改善箇所説明図

改善の内容

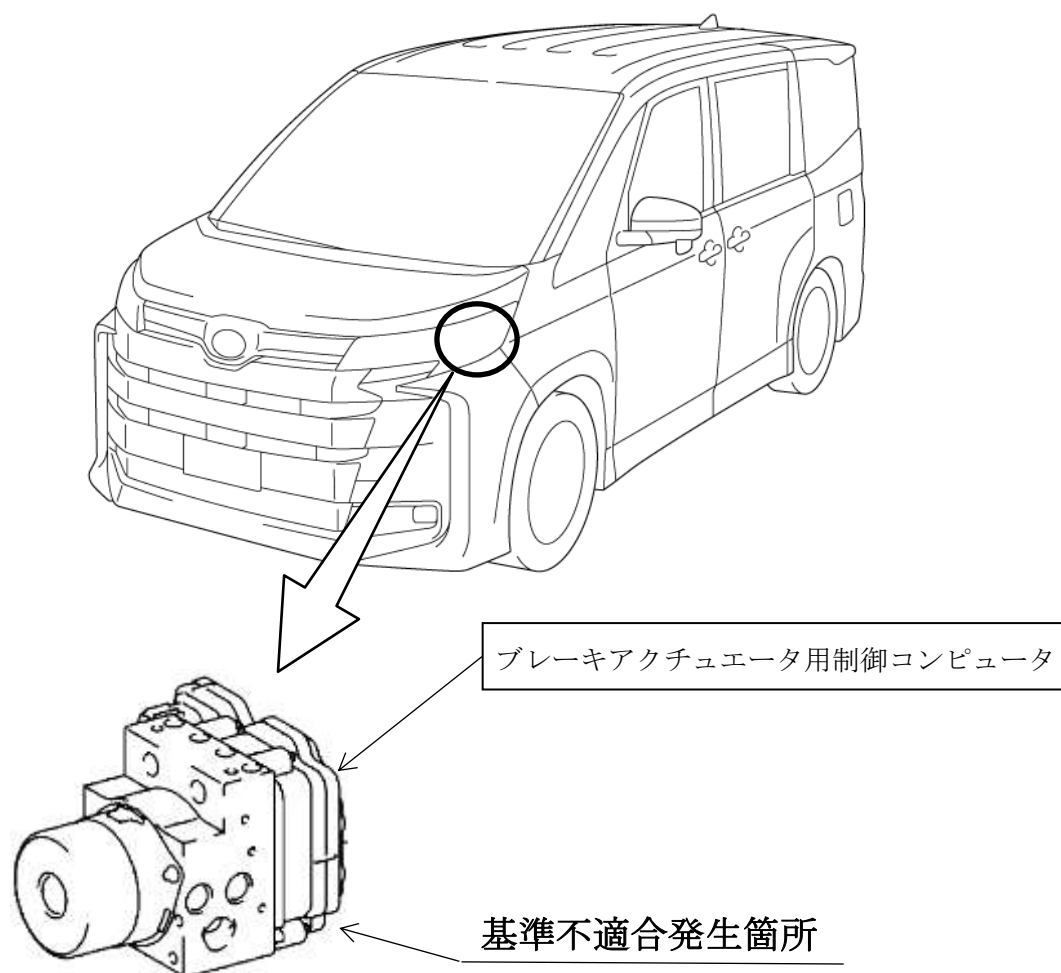
運転支援装置のPDA※において、制御プログラムが不適切なため、PDAによる減速制御中にブレーキペダルを操作すると、制御終了後もブレーキが作動したままとなる場合がある。そのため、加速不良が発生し、そのままの状態で使用を続けると、ブレーキ過熱により発煙し、最悪の場合、火災に至るおそれがある。

全車両、ブレーキアクチュエータ用制御コンピュータのプログラムを対策仕様に修正する。
また、ブレーキ関連部品を点検し、過熱による異常が認められた場合は交換する。
